# INFORMATIE - BULLETIN

GRUNDIG

RECORDER 4

JUNI 1978

TS 9451. De LED-aanduiding van de bandsnelheid dooft uit.

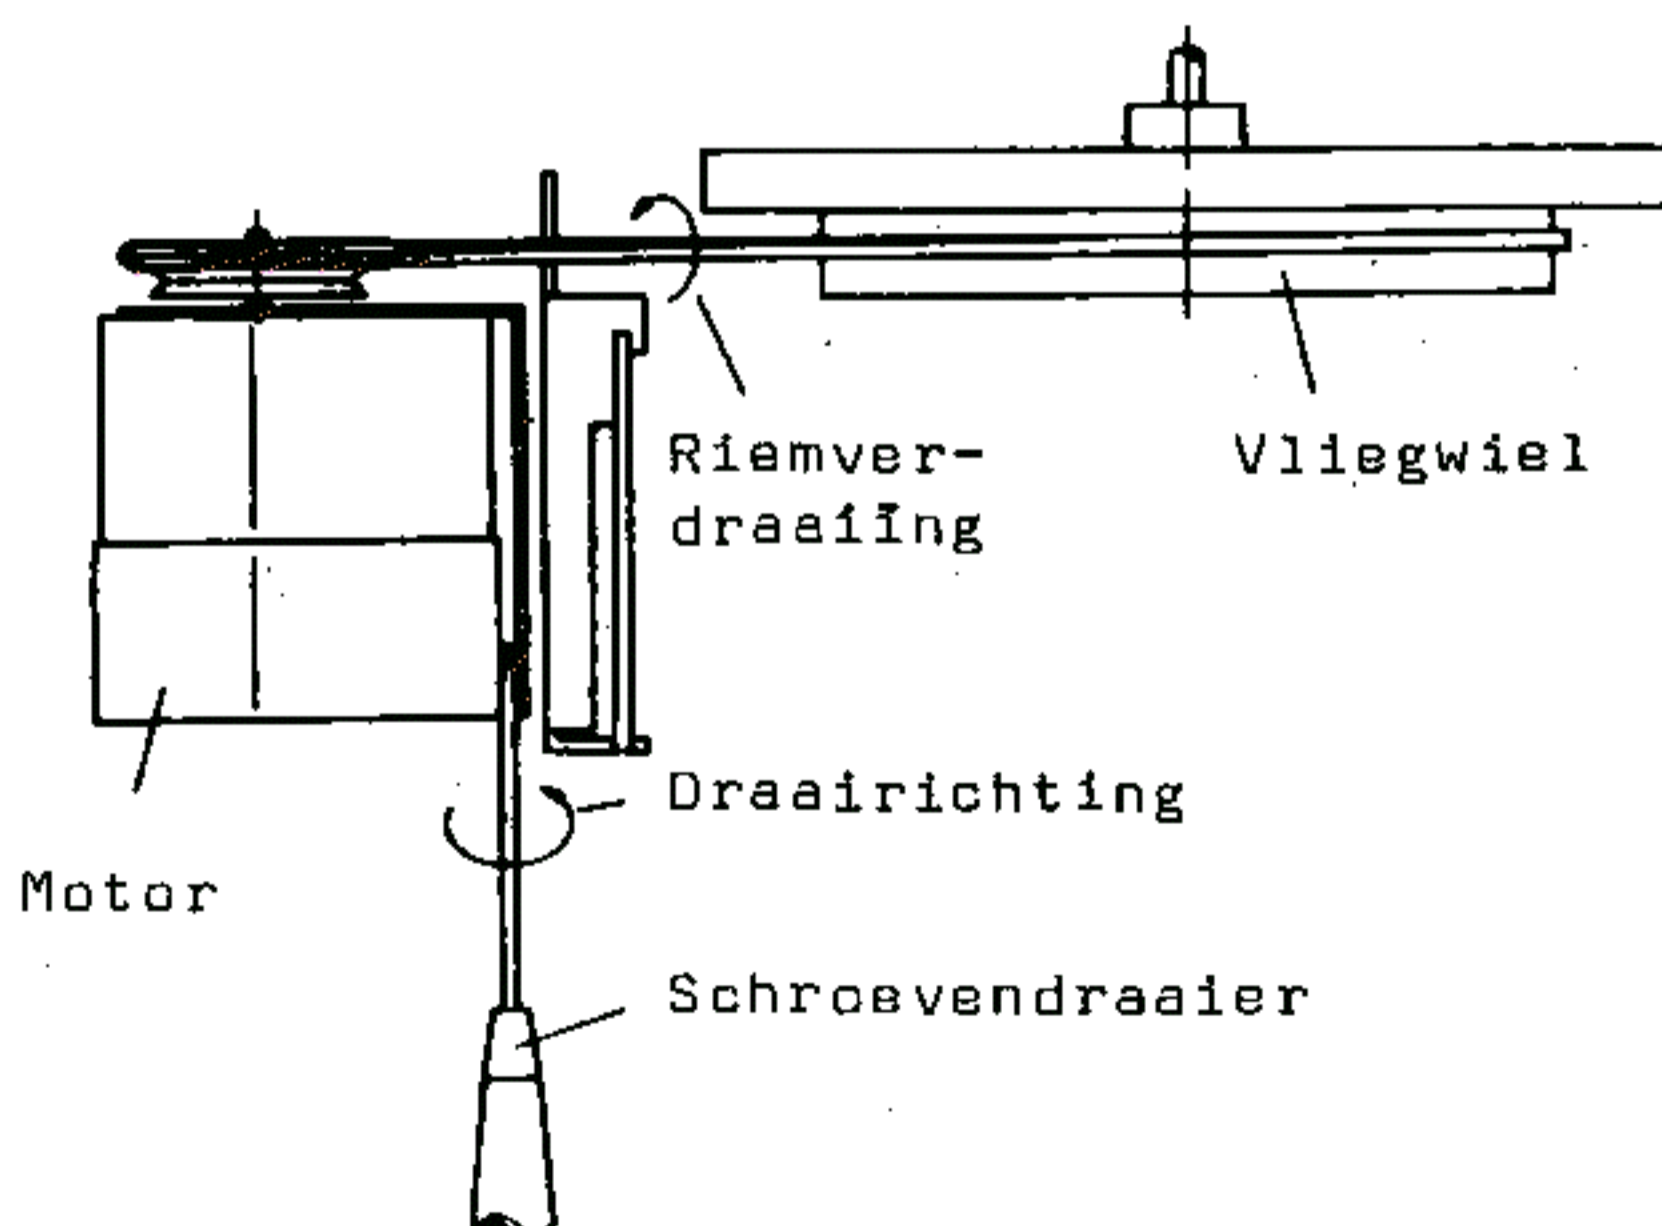
Reden der modificatie : De reststroom door T 403 (BC 238) wordt door opwarming, te groot.

Modificatie : Weerstand R 407 veranderen van 180 kOhm naar 33 kOhm.  
Tussen basis en emitter van T 103 een weerstand van 33 kOhm voegen.

In geval van reparatie: Indien nodig uitvoeren.

2. Storingen in de mechanische aandrijving.

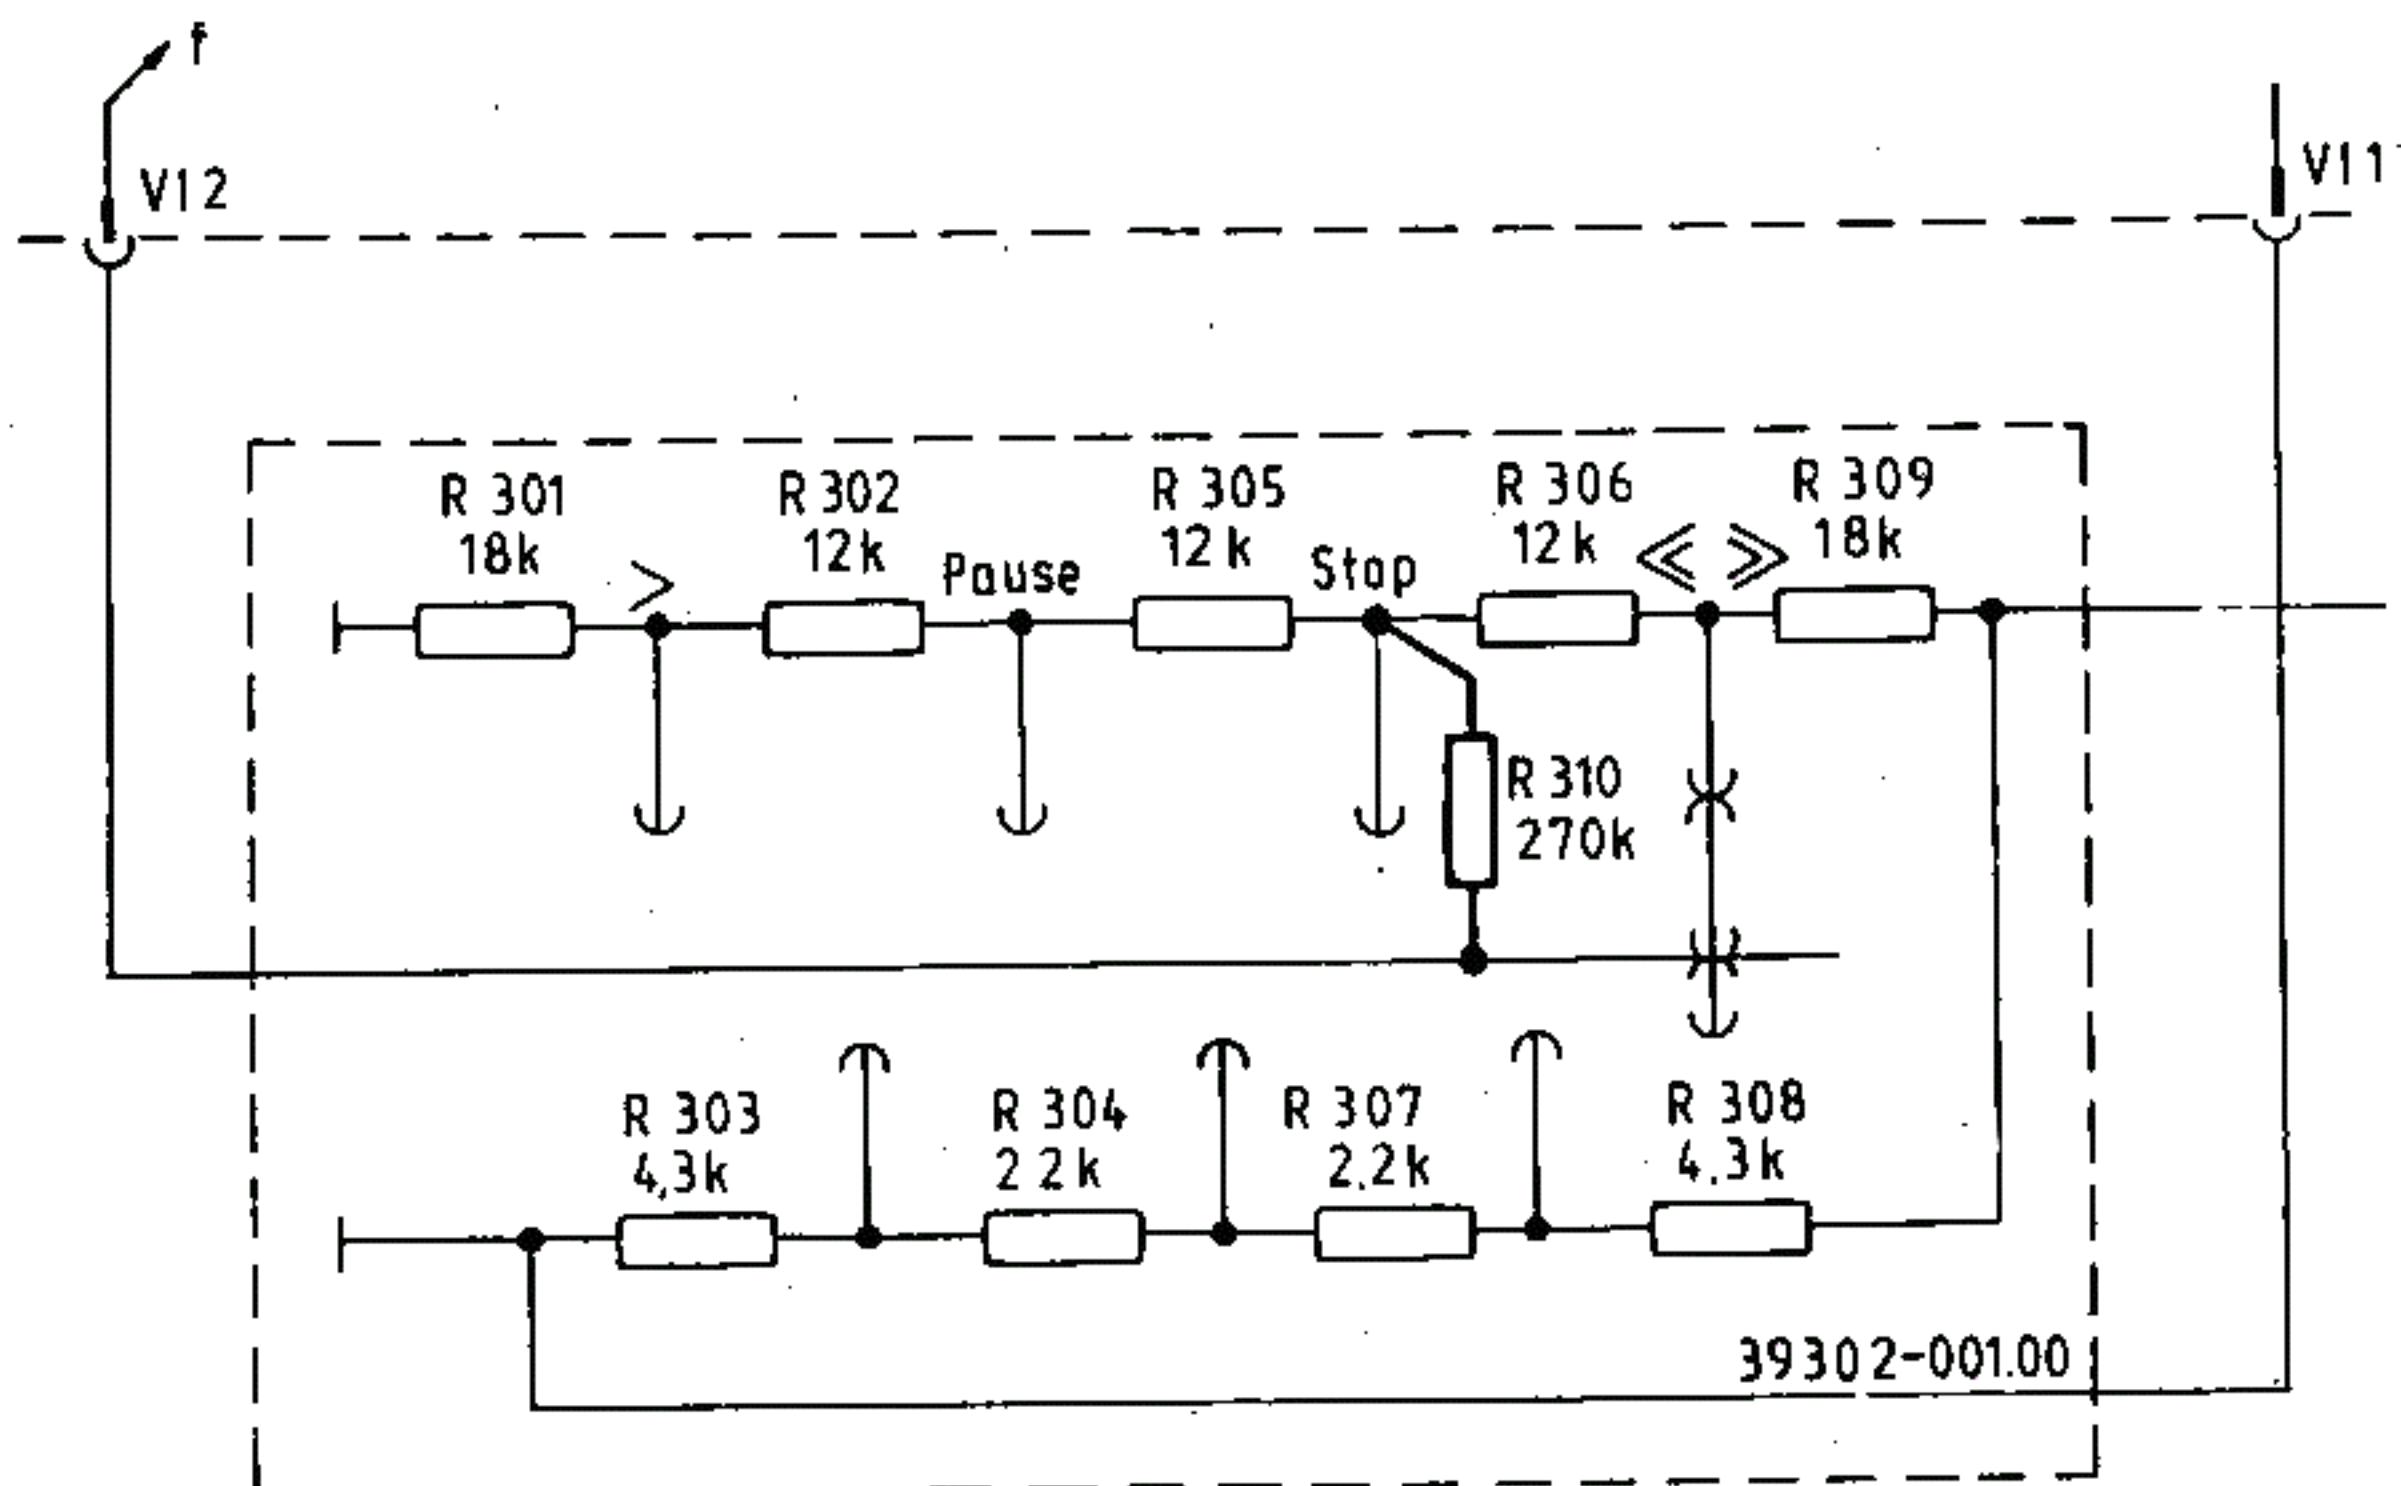
Het kan voorkomen dat de riem van de motorschijf loopt.

Oorzaak : De riem loopt uit de motorschijf-gleuf.

Remedie : De motorschijf wordt, door het wringen met een 4 resp. 5 mm schroevendraaier tussen motorblik en de vertinde steun, zó gedraaid dat de riem de motorschijf rechtlijnig verlaat.  
Bijkomend moet erop gelet worden dat de riem op het vliegwiel zich over 1/4 toer naar boven verdraait (zie figuur).
